改善箇所説明図

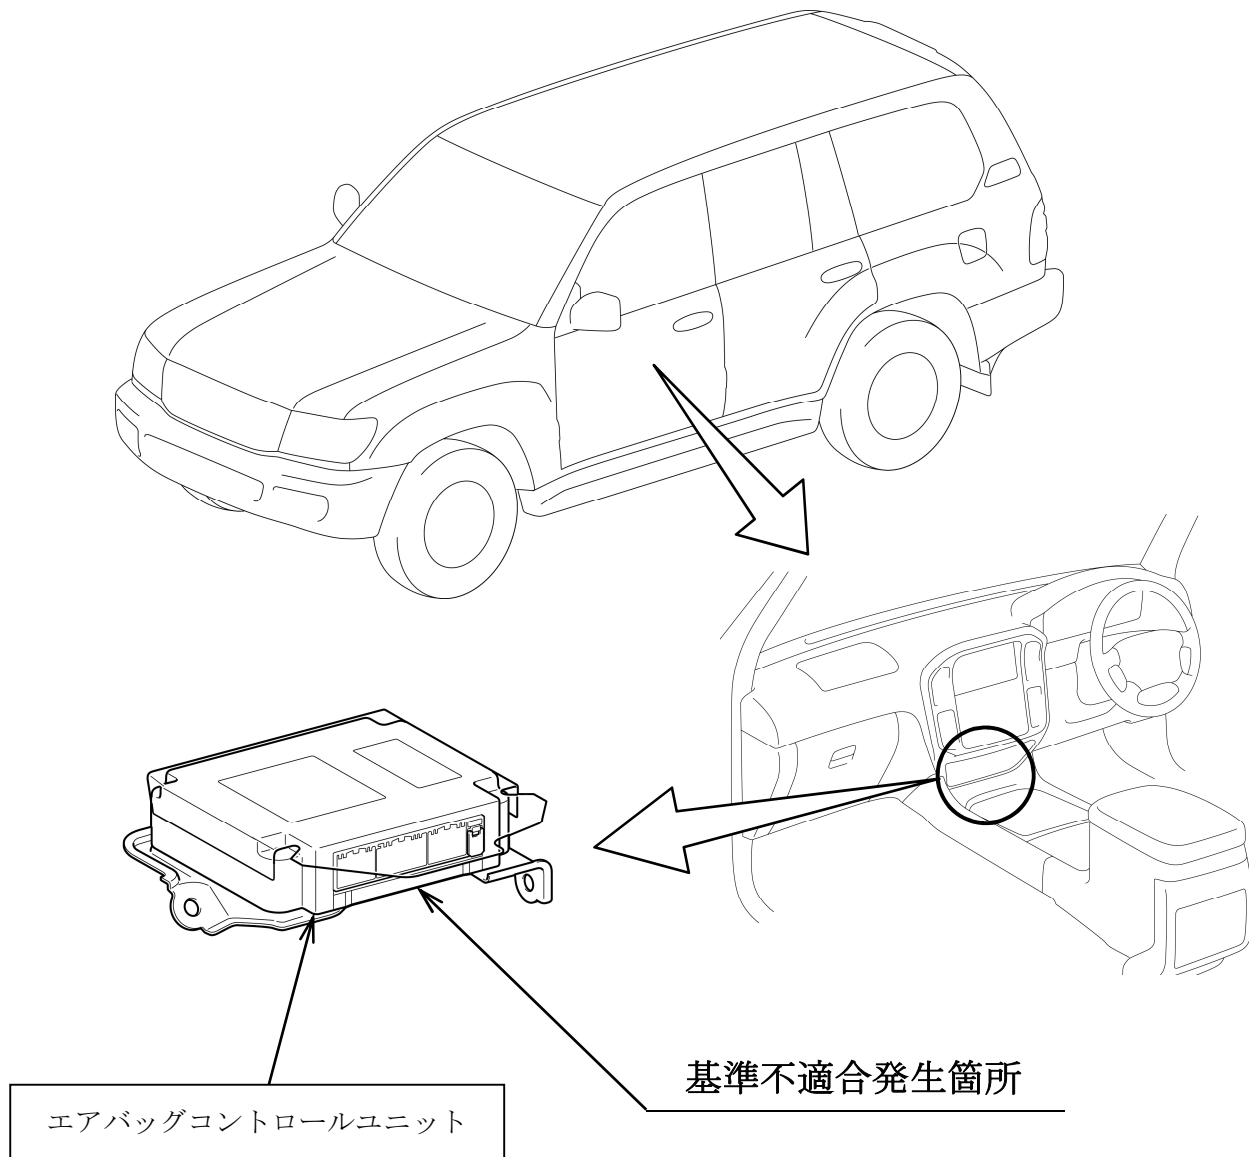
エアバッグコントロールユニットにおいて、起動プログラムが不適切なため、不整地等でエンジン始動直後に段差乗り越え等を行うと、横転判定センサのゼロ点がずれることがある。そのため、車両が傾くだけで、横転と誤判定してカーテンシールドエアバッグおよびシートベルトプリテンショナーが作動するおそれがある。

全車両、システム起動プログラムを修正したエアバッグコントロールユニットに交換する。

識別：改善済車両にはエンジンルーム内のネームプレート下、もしくはカウルパネルのリベット穴間に黄色ペイントを塗布する。
